Getriebe rutscht bei der 2-3 Schaltung durch bzw. Motor tourt kurz auf

Tauschgetriebe

P27-2082-13

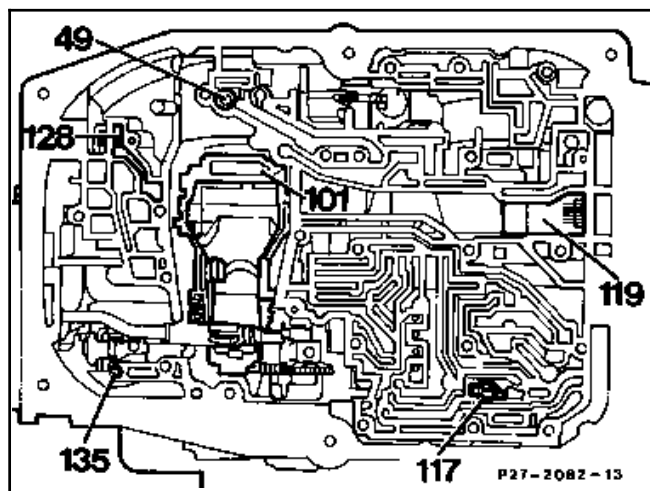
1. Temperatordrossel (117) fehlt.
